RELATÓRIO TÉCNICO DE FISCALIZAÇÃO N. 1454/2026 - RTF

Fiscalização Regular no Sistema de Abastecimento de Água e Sistema de Esgotamento Sanitário de Não-Me-Toque/RS, regulado pela AGESAN-RS.

TERMO DE NÃO CONFORMIDADE (TNC)

TNC N.: 1454/2026

REGISTRO 1

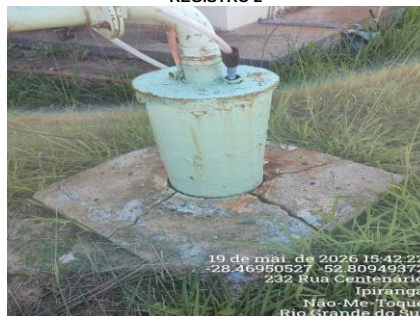
NC	CÓDIGO DA NC	UNIDADE	CAPTAÇÃO SUBTERRÂNEA - Poços NMT 11 e Poços NMT 11A
6	A2.11	CONSTATAÇÃO	A laje sanitária está com rachaduras.
GRUPO	PRAZO	NÃO CONFORMIDADE	O poço não possui laje sanitária conforme a norma técnica.
2	365 dias	OBSERVAÇÃO	-

REGISTRO 2

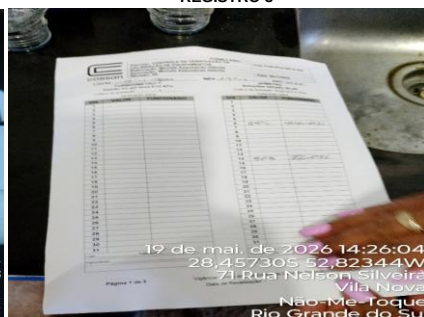
NC	CÓDIGO DA NC	UNIDADE	LABORATÓRIO OPERACIONAL
28	A6.3	CONSTATAÇÃO	Ausência de evidência de calibração diária ou etiqueta de calibração dos equipamentos utilizados nas análises.
GRUPO	PRAZO	NÃO CONFORMIDADE	Ausência de evidência de calibração dos equipamentos.
2	90 dias	OBSERVAÇÃO	-

REGISTRO 1

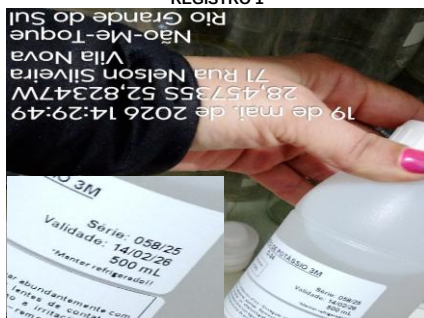
NC	CÓDIGO DA NC	UNIDADE	LABORATÓRIO OPERACIONAL
30	A6.1	CONSTATAÇÃO	Reagente químico utilizado está com prazo de validade vencido.
GRUPO	PRAZO	NÃO CONFORMIDADE	Armazenamento inadequado de produtos químicos.
2	90 dias	OBSERVAÇÃO	Clorreto de Potássio (C-34) - Validade: 14/02/2026; Solução Padrão F ⁻ (Z-13): 16/04/2026; Colilert: Validade: 02/01/2026
